2-316_01 Photovoltaikanlage auf Bauteil C

gern geben wir Ihnen hiermit eine erste Rückmeldung zu der Erweiterung der Photovoltaikanlagen über Bauteil C.

(Skizze – Belegung der Dachfläche über Bauteil C)

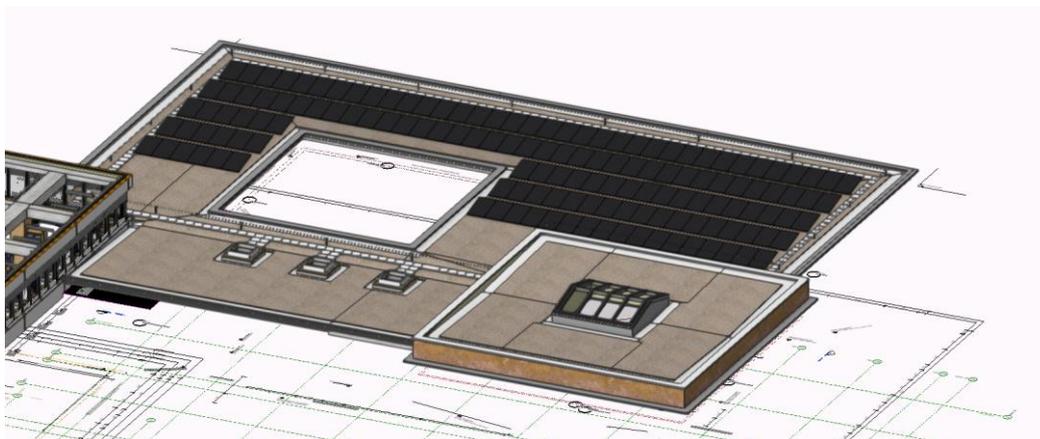
Unter Beachtung der Verschattungen und der erforderlichen Mindestabstände, wäre eine Installation von ca. 140 zusätzlichen Modulen in Südostausrichtung mit 12-15° Neigung denkbar. Diese hätten eine zusätzliche Installationsleistung von ca. 46kWp.

(Skizze 2 – Aufsicht der Modulordnung Bauteil C)

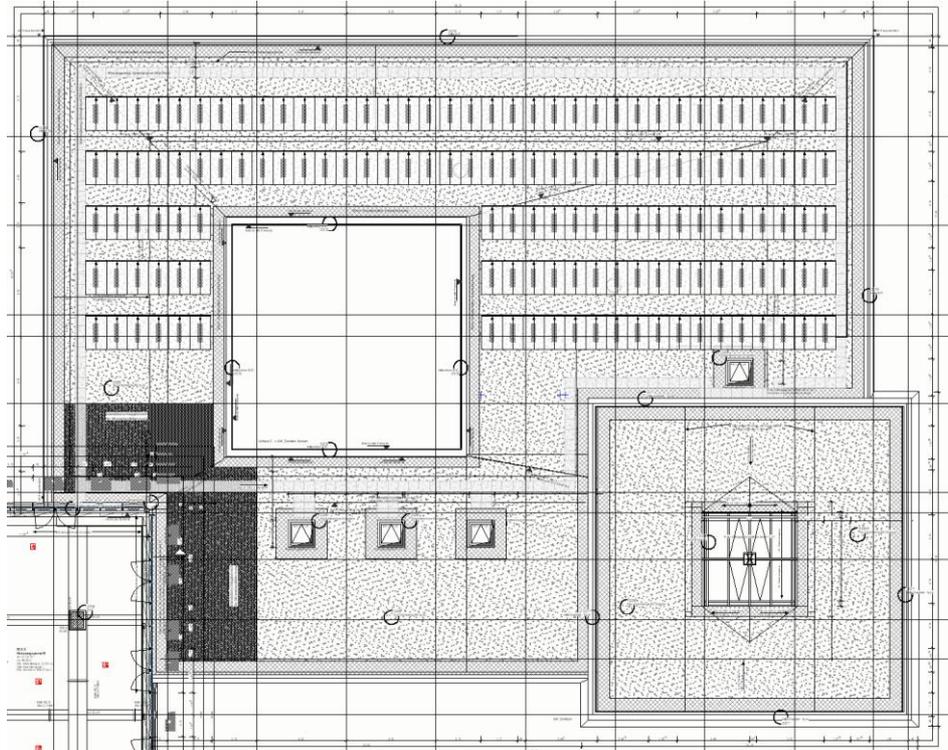
Unter Rücksprache mit der Bürgerenergie (Herrn Schmitz) ist festgehalten worden, dass die BE für den Betrieb und die Wartung keinen weiteren Treppenzugang zum Dach benötigt. Die Wartungsarbeiten

können zum Einen über einen Fensterausstieg aus Bauteil B und über Hubsteiger aus dem Innenhof realisiert werden.

(Tragsystem Dach über Saal)

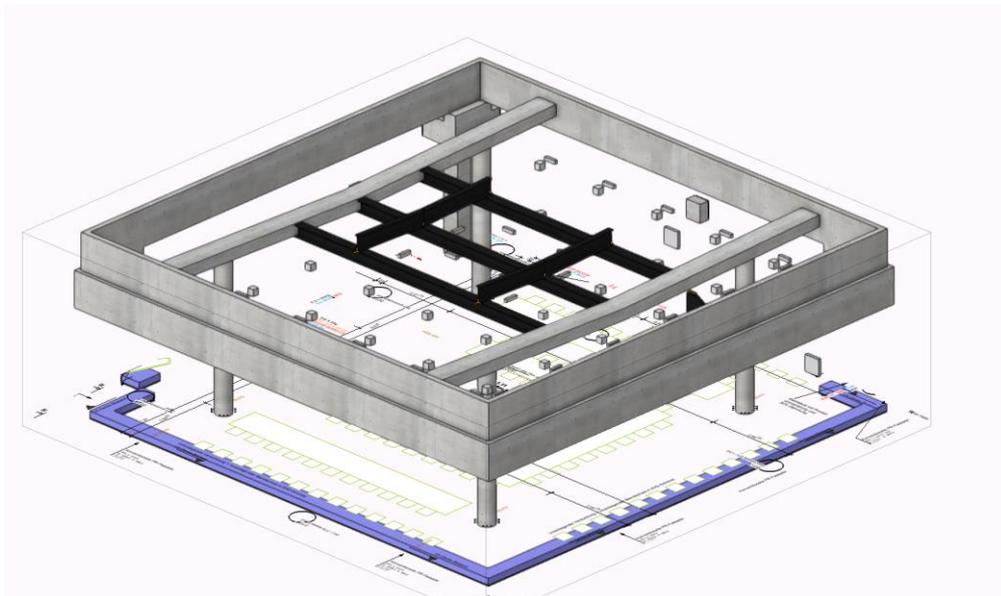
Bei den Prüfungen ist zudem aufgefallen, dass eine Belegung des Saaldaches nicht möglich ist. Das Tragwerkssystem lässt eine zusätzliche Auflast nicht zu. Ein Umbau des Tragsystems (vier Stahlbetonstützen mit Rippendach und auskragendem Dach mit Unterzug) ist wirtschaftlich nicht darstellbar.
